**Forum mondial de l'harmonisation
des Règlements concernant les véhicules**

Proposition de complément 5 à la série 01 d'amendements au Règlement n^o 98 (Projecteurs de véhicules à moteur munis de sources lumineuses à décharge)

Communication de l'expert de l'Allemagne*

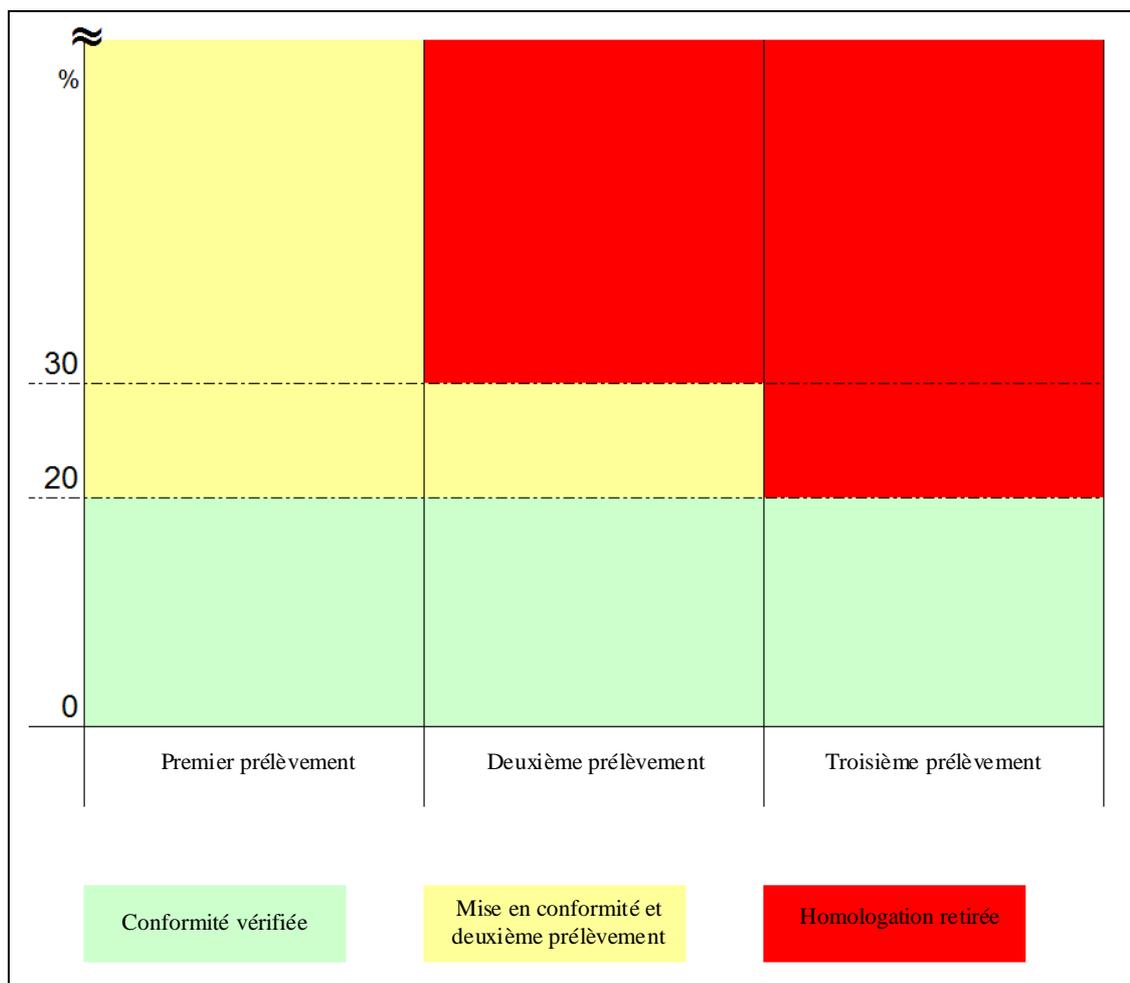
6. La conformité de la production est désormais décrite de manière claire et structurée, étape par étape (avec un nombre limité d'étapes), ce qui donne au fabricant la possibilité dans la première étape – en cas d'écart de plus de 20 % – de rétablir la conformité de sa production. Le processus de vérification de la conformité peut aussi être achevé plus tôt si les deux échantillons satisfont pleinement aux prescriptions.

7. La proposition expose en détail la «troisième étape» qui définit dans quelle condition l'homologation doit être retirée, lorsque le fabricant n'a pas été en mesure de mettre sa production en conformité après la troisième tentative de vérification.

8. Le dessin ci-joint illustre ce processus par étapes.
